**ПАССАЖИРСКИЙ ЛАЙНЕР
"МУСТАЙ КАРИМ" компании "ВОДОХОДЪ"
ПРОЕКТ PV300**

**ПРЕДЛОЖЕНИЯ ПО ДОРАБОТКЕ
ЭКСТЕРЬЕРА**

Разработчик: ООО КБ "Ситех"

Date: 18-11-19

1. НОСОВАЯ ЧАСТЬ НАДСТРОЙКИ

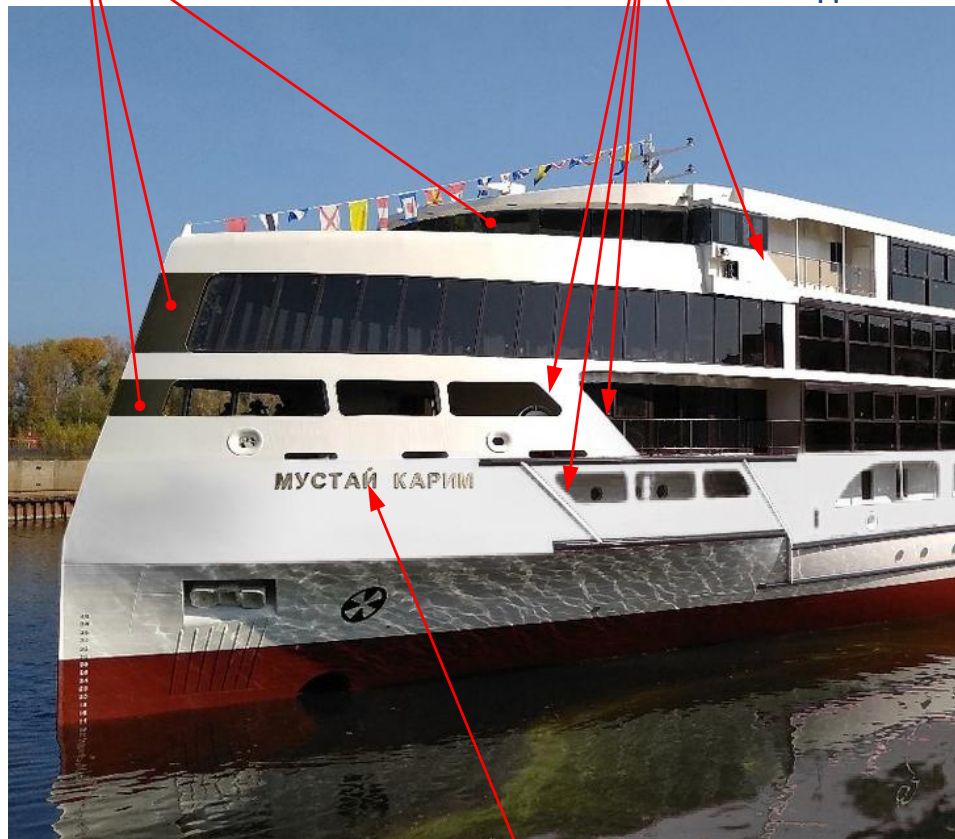
Черная закраска

Одинаковый наклон

Надпись на фальшборте

Надпись на корпусе

1.1 Изменения в окраске, незначительная доработка конструкции надстройки – добавлены фальшбортные скосы

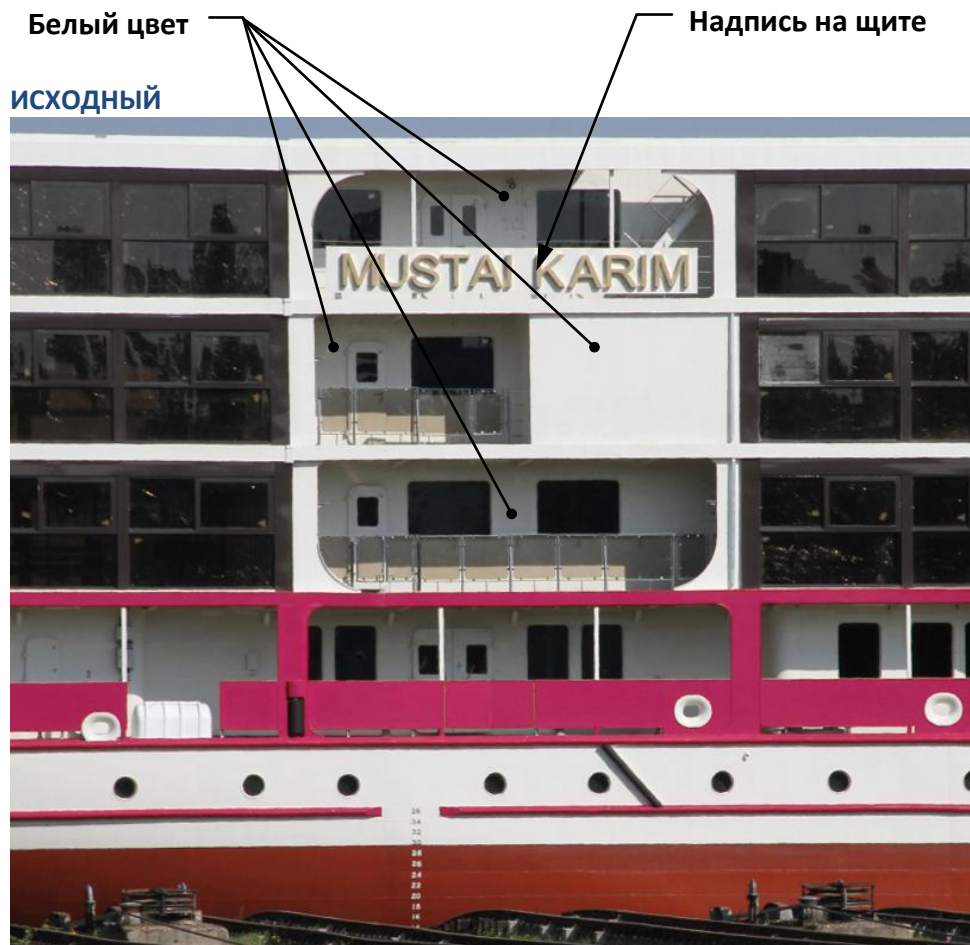
1.2 Изменения в конструкции – доработка носовых обводов надстройки (помимо изменений, перечисленных в п.1.1)

2. НАДСТРОЙКА В РАЙОНЕ АТРИУМА

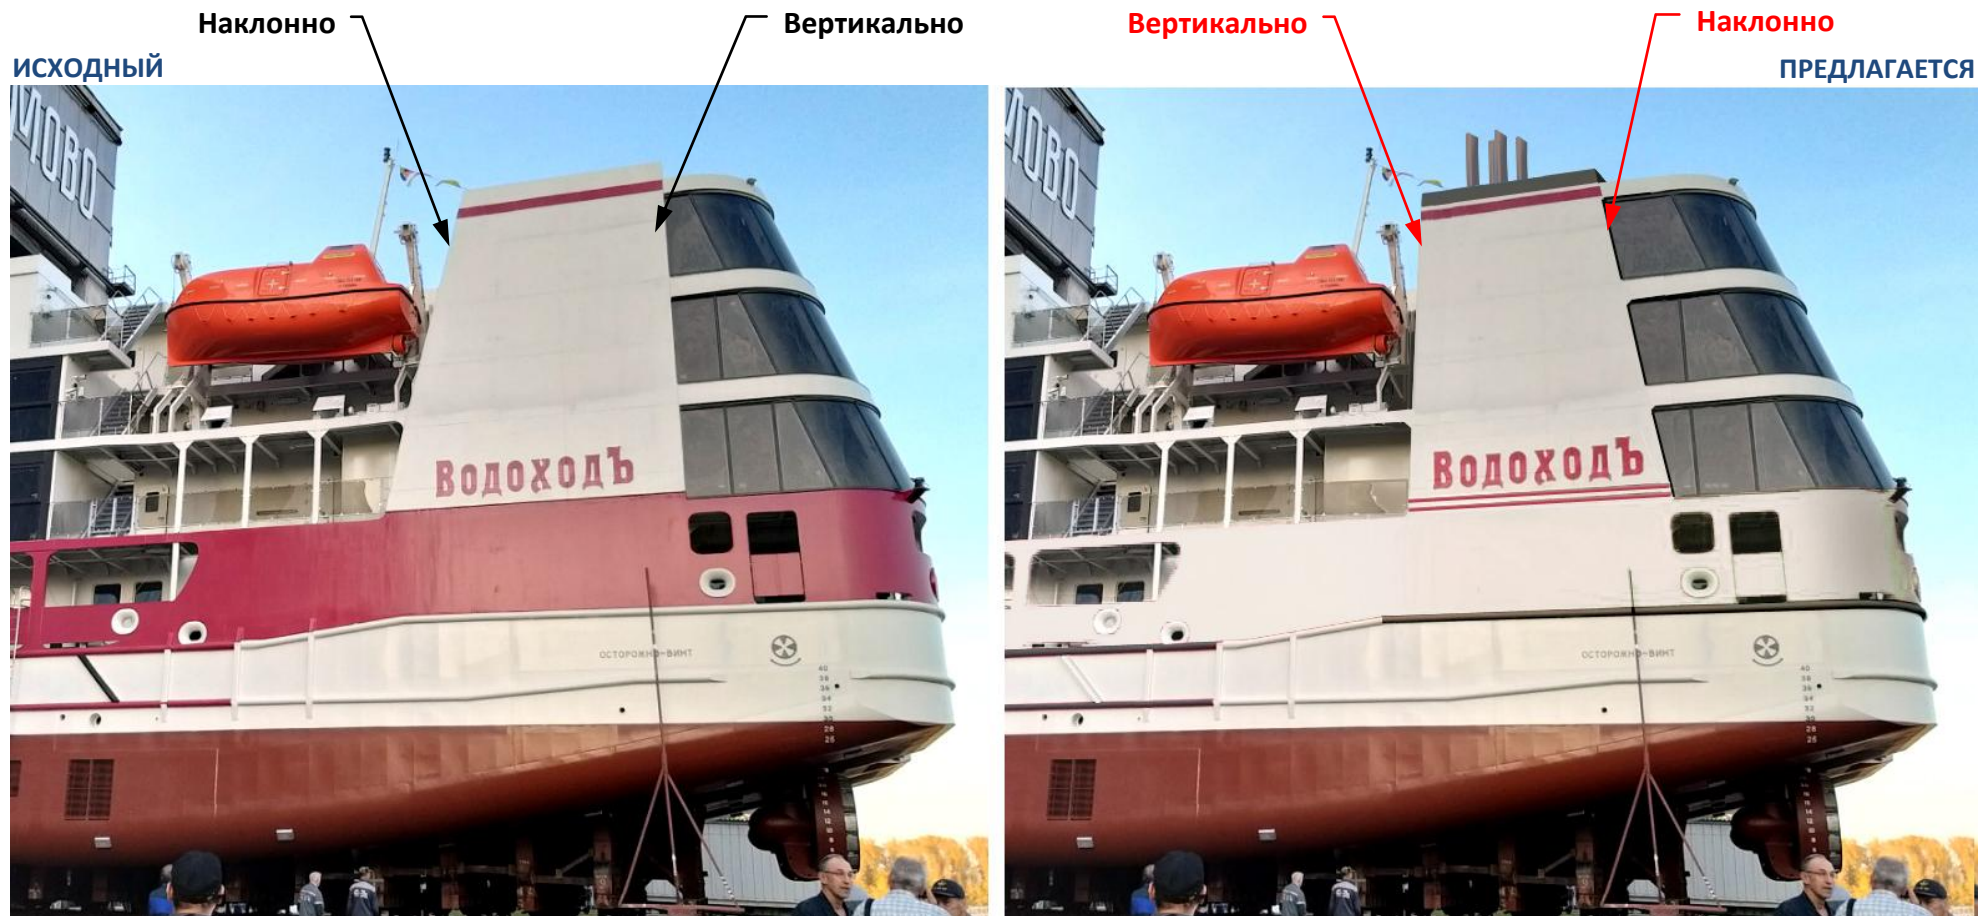
Изменения в окраске, незначительная доработка конструкции – введен участок фальшборта на 3-ем ярусе надстройки

Черная закразка
